改善箇所説明図

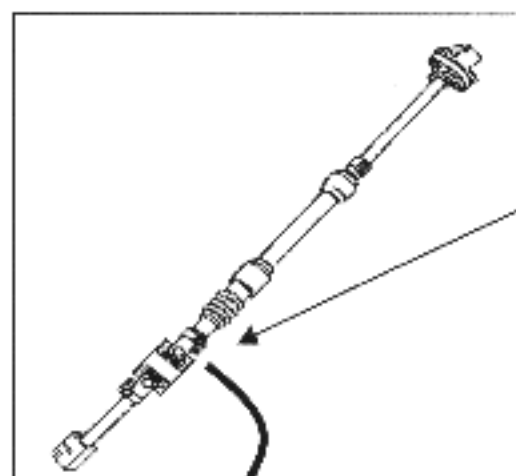
かし取装置において、ステアリングシャフトとステアリングギアボックスとを接続している継ぎ手の組み付けに不適切なものがあり、そのままの状態で使用を続けると、最悪の場合、当該継ぎ手が外れ、操舵ができなくなるおそれがある。

不適切な組み付け状態

継ぎ手

全車両を点検し、当該継ぎ手の組み付けが不適切なものは、正しく組み付けなおす。
